伊方発電所原子炉施設保安規定変更認可申請書

伊方発電所原子炉施設保安規定変更比較表

伊方発電所原子炉施設保安規定の変更について

図320

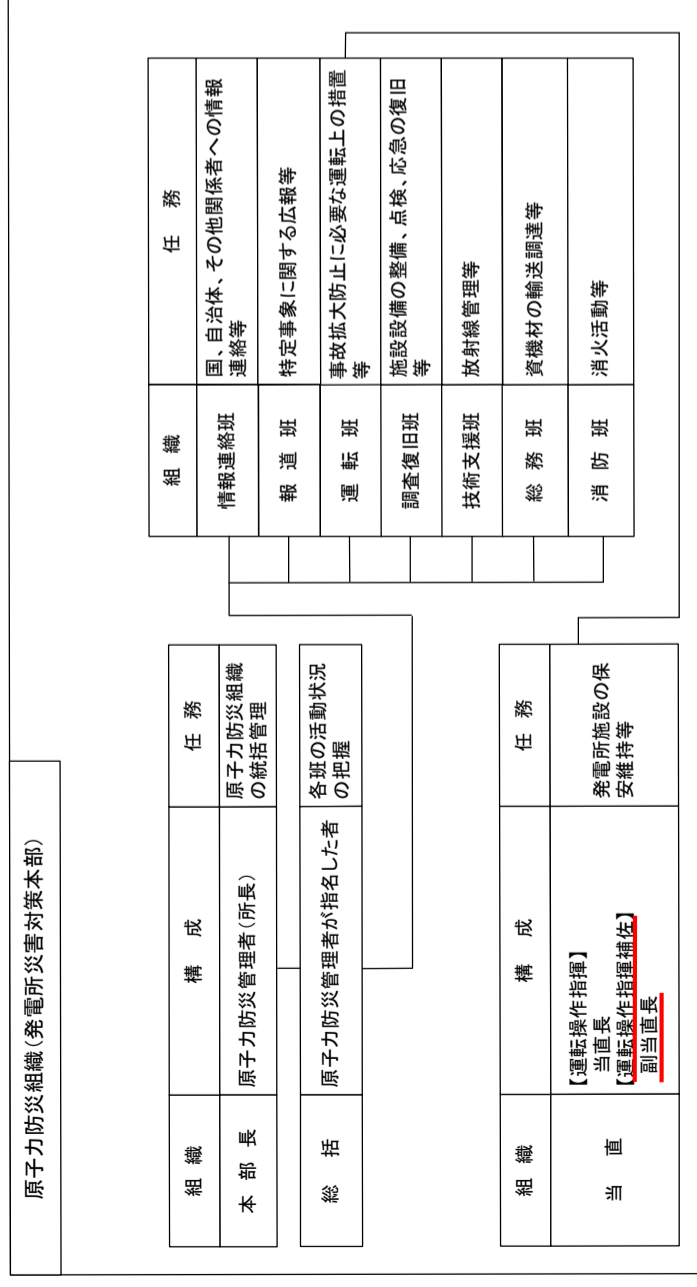
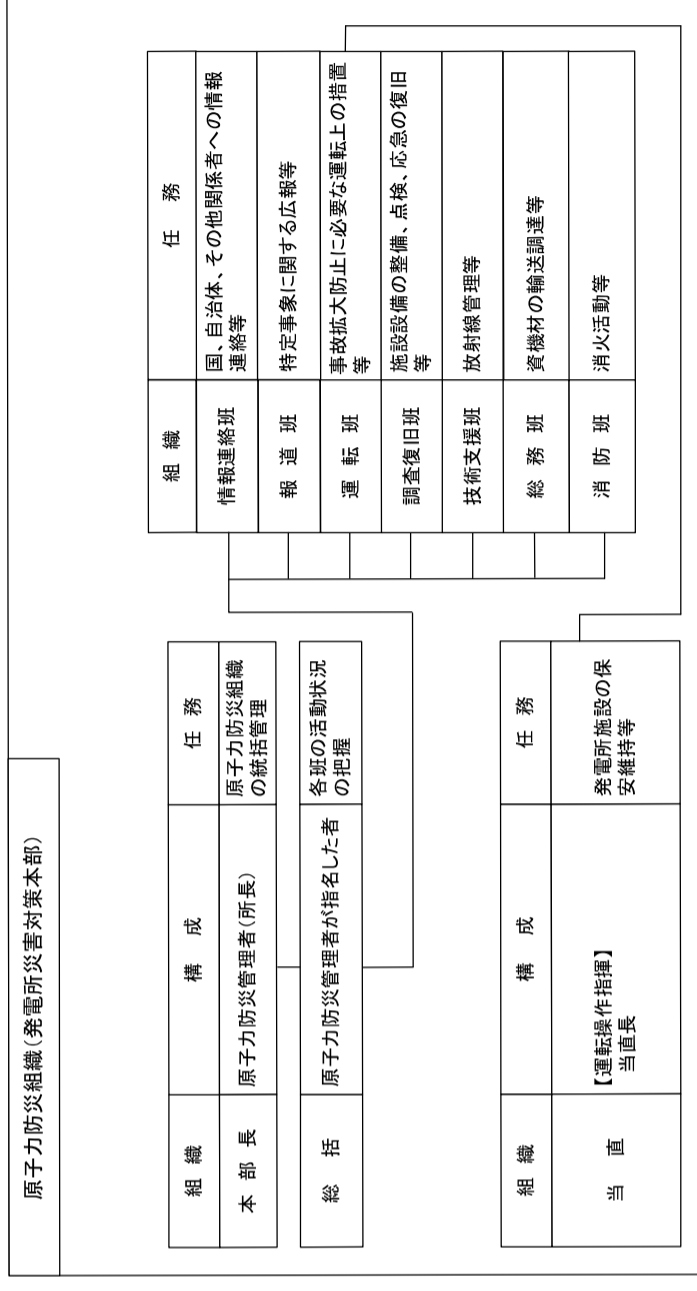
廃止措置計画の進捗に伴う変更

1号炉のすべての使用済燃料は輸送が完了し、1号炉の使用済燃料ピットに使用済燃料を保管することはないことから、貯蔵可能な使用済燃料ピットの対象の見直しを行う。また、1号炉および2号炉の廃止措置の進捗に伴い、設備の管理、運用状況に合わせ運転員の区分に関わらず配員できるように、1、2号炉の運転員においては、1、2号炉の当直長を除いた運転員を統一した区分に変更する。
